**REPÚBLICA DE PANAMÁ**  
**MINISTERIO DE AMBIENTE**

**RESOLUCIÓN DEIA-IA- 012-2025**  
**De 24 de febrero de 2025**

Por la cual se aprueba el Estudio de Impacto Ambiental (EsIA), categoría II, correspondiente al proyecto **“PARQUE EÓLICO LA COLORADA, ETAPA 2”**, cuyo promotor es la sociedad **UKA PARQUE EOLICO LA COLORADA S.A.**

Figura 1 Mapa de Buffer Hídricos

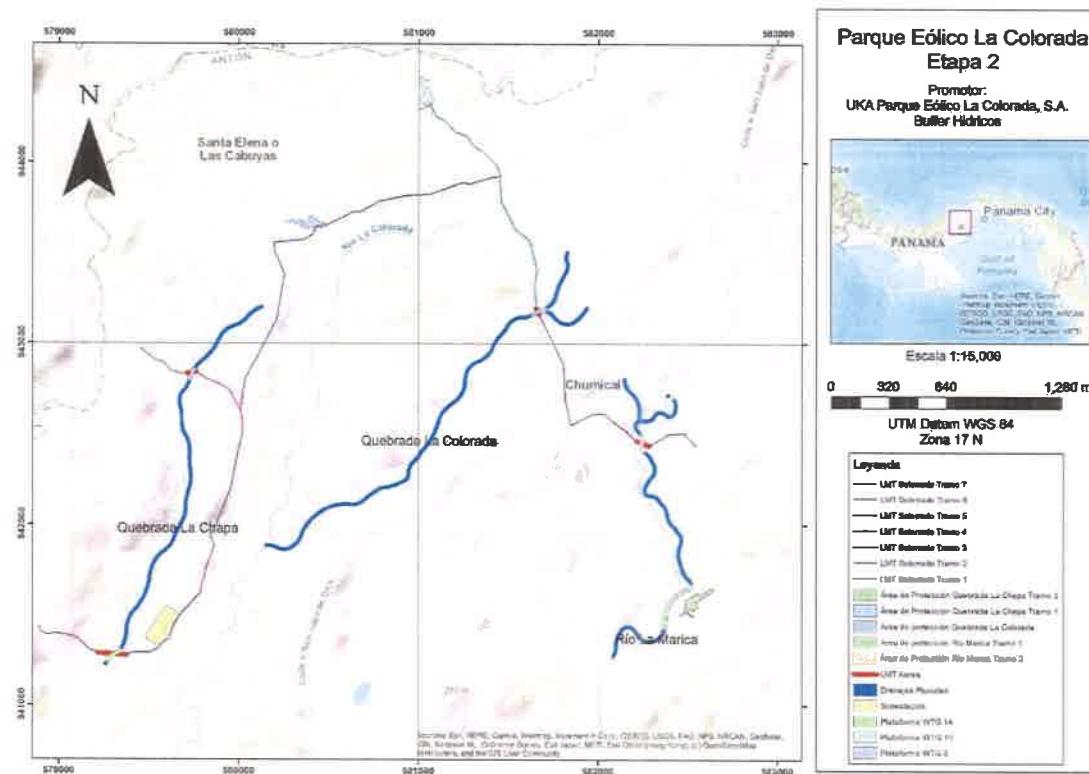
- b) Presentar las coordenadas del Buffer hídrico y de LMT-Soterrado, ya que la secuencia lógica de las mismas no permitió generar polígono.

R/. El buffer hídrico fue ajustado a los cuerpos hídricos colindantes con estructuras del proyecto o los cruces aéreos de la LMT, ver figura 1 como referencia, este buffer es de 10 metros a ambos lados del cauce, de acuerdo con lo establecido en el artículo 23 de la Ley 1 de 3 de Febrero de 1994. Ver anexo 1 mapa de buffer hídricos.

FIGURA 2 EXPOSICIÓN AL CAMBIO CLIMÁTICO DEL PROYECTO

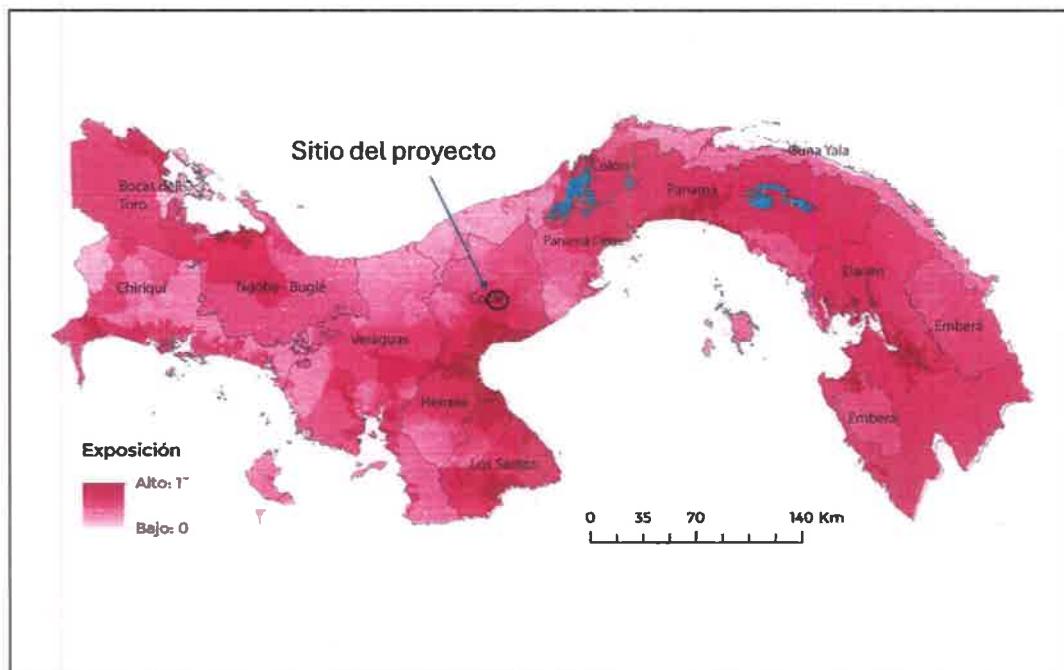
- a. El promotor deberá localizar el área del proyecto en el mapa de exposición nacional e identificar el nivel de exposición según el rango establecido dentro del Índice de vulnerabilidad Nacional de Cambio Climático elaborado por el Ministerio de Ambiente.
- b. El Promotor deberá hacer una tabla con las exposiciones potenciales y amenazas de cada parte del proyecto, I y hacer un análisis sustancial plasmado en un máximo de cuatro párrafos.

R/. El corregimiento de San Juan de Dios al encontrarse en una exposición media a las variabilidades del cambio climático, tal y como se observa en la siguiente figura:

Figura 6 Capacidad adaptativa del proyecto al cambio climático

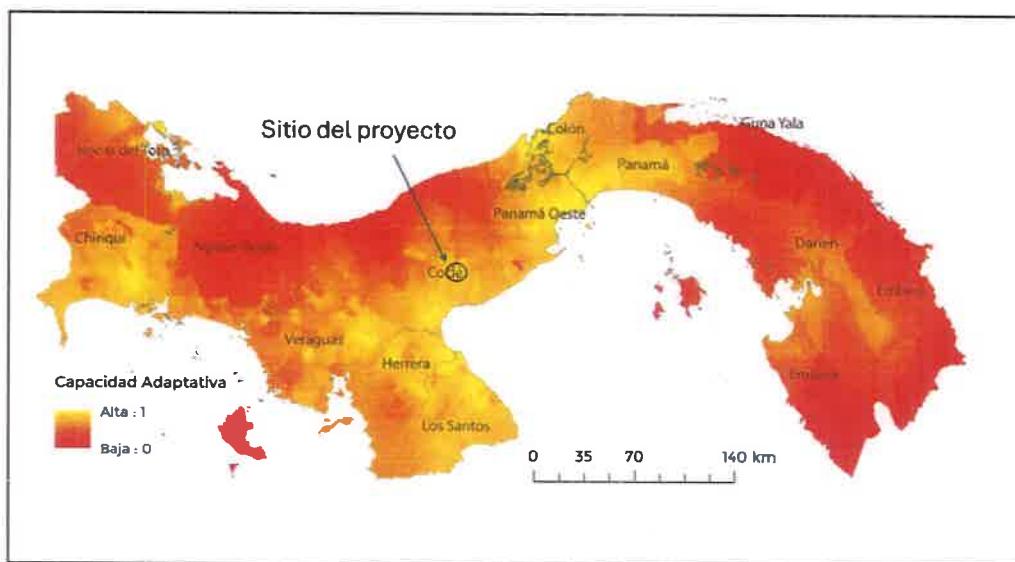
¿Qué medidas de adaptación se viene realizando en la zona donde se emplazará le proyecto?

R/. De acuerdo con el mapa de capacidad adaptativa nacional que se presenta en la figura 4.

Figura 1: Esquema con la configuración de la S/E La Colorada. Configuración Anillo

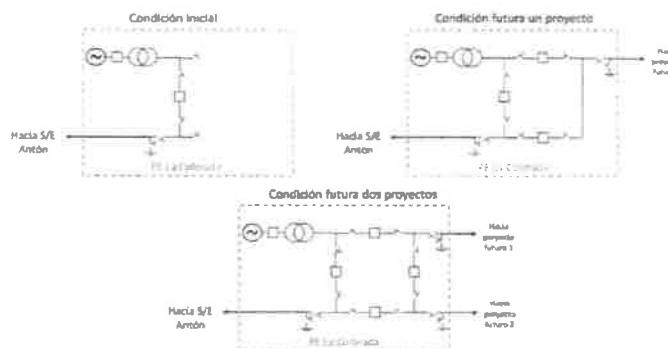
Indicó que discrepa de empresa **UKA PARQUE ÉOLICO LA COLORADA, S.A.** sobre el diseño de la S/E La Colorada, solicita que debe ser en configuración Interruptor y Medio como lo establece ETESA.

Estas dos alternativas han sido aceptadas por PETSA, sin embargo, no han llegado a un acuerdo sobre el diseño de la Subestación La Colorada, planteada en configuración anillo. PETSA exige que sea diseñada en configuración Interruptor y Medio, como lo exige ETESA.

La empresa **UKA PARQUE ÉOLICO LA COLORADA, S.A.** indica que la Subestación La Colorada ha sido diseñada para que se puedan conectar hasta dos futuros proyectos. A continuación, se muestran diagramas aportados por la empresa **UKA PARQUE ÉOLICO LA COLORADA, S.A.** en los expedientes de los arbitrajes:

#### Comentario técnico de la Autoridad Reguladora:
